PROPUESTA DE DICTAMEN TECNICO

INFORME FAVORABLE SOBRE LA SOLICITUD DE AUTORIZACIÓN DE CN ASCÓ II PARA LA MODIFICACIÓN DE DISEÑO DE LA INSTALACIÓN DEL SISTEMA DE VENDEO FILTRADO DE LA CONTENCIÓN (SVCF)

Solicitud de autorización SA-A2/15-03, rev. 0, de CN Ascó II para la instalación del sistema de venteo filtrado de la contención (SVCF), de acuerdo a la carta enviada por el CSN referencia CSN/C/DSN/AS0/14/44 "CN. Ascó: Licenciamiento de modificaciones de diseño para cumplimiento de la ITC post Fukushima".

Figura 7. Acceso a los mandos a distancia para la abertura de las Válvulas aislamiento de la contención.

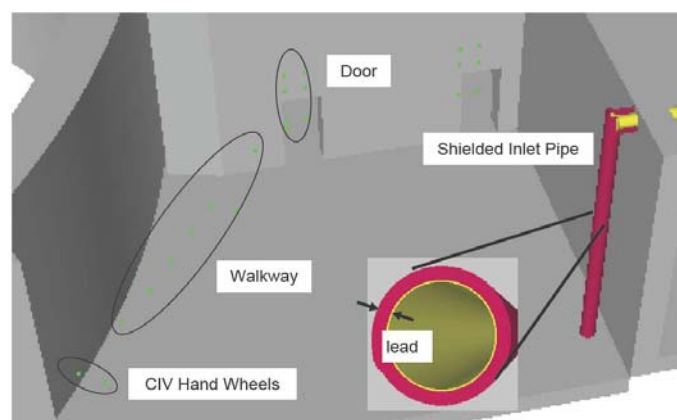
La evaluación del CSN ha realizado una valoración de los cálculos de blindaje realizados por CN Ascó, dando por válido el término fuente venteado en cada operación del sistema propuesto por el titular. Dichos cálculos se han efectuado utilizando el código RANKERN, con un modelo geométrico suficientemente detallado del cubículo donde se encuentran los mandos a distancia de las válvulas de aislamiento de la contención y del cuarto de control local.

Las tasas de dosis máximas reportadas por el titular son las siguientes:

- En el cubículo:
 - En las puertas oscilan entre los 0,4 y 1,8 mSv/h
 - En el área de los mandos es alrededor de 4.2 mSv/h
 - En el camino de acceso 3,7 mSv/h
- En el cuarto de control:
 - En el área de operación < 0,1 mSv/h

De esta valoración se concluye que el titular ha verificado el cumplimiento del criterio de tasa de dosis en zonas donde se tiene que realizar las actuaciones manuales y en las rutas de acceso.

No obstante, el titular no ha identificado el número de trabajadores que intervienen ni ha comprobado si las dosis individuales para todas las actuaciones previstas (hasta un total de 6 venteos) están en concordancia con los niveles de intervención.

La evaluación considera necesario que para la elaboración de las fichas de PR, el titular realice estimaciones sobre las dosis a recibir por los trabajadores que efectúen todas y cada una de las intervenciones asociadas a los distintos venteos: actuaciones manuales locales de apertura y cierre de válvulas, y operaciones previstas en el cuarto de control. Estas estimaciones tendrán en cuenta el número de trabajadores requeridos para llevar a cabo con éxito las operaciones y en último término verificar que las dosis individuales están por debajo de los niveles de referencia, e identificar medios de protección para los intervinientes.

La determinación de dosis deberá estar fundamentada en las condiciones radiológicas estimadas, considerando también las liberaciones de actividad al aire para los distintos cubículos y rutas de acceso teniendo en consideración los tiempos de actuación para la realización con éxito de las distintas operaciones, así como indisponibilidad del sistema de ventilación del edificio de penetraciones mecánicas y las fugas de la contención que se consideren, debiendo ser, al menos, la fuga máxima de ETF, corregida con el valor de presión en contención previsto para el momento en que deben realizarse las actuaciones.

En lo que respecta a las rutas de acceso para actuar el SVFC, y con el fin de asegurar una alta fiabilidad de las operaciones de apertura y cierre del venteo, el titular deberá realizar un análisis para verificar la posibilidad de acceso tanto al edificio auxiliar (para operaciones en el panel del SVFC) como al de penetraciones mecánicas (para la actuación manual-local de la válvulas de aislamiento del SVFC), desde más de una localización, estableciendo un camino preferente y al menos uno alternativo. Estas localizaciones deberán estar tan alejadas entre sí como sea posible. Las rutas de acceso a las válvulas deberán contar con su correspondiente análisis radiológico y deberán incorporarse a las fichas de PR oportunas.

Las estimaciones de dosis y las medidas de protección radiológica a adoptar en las distintas operaciones deberán constar en las fichas de PR que serán remitidas al CSN antes del 30 de junio de 2016.
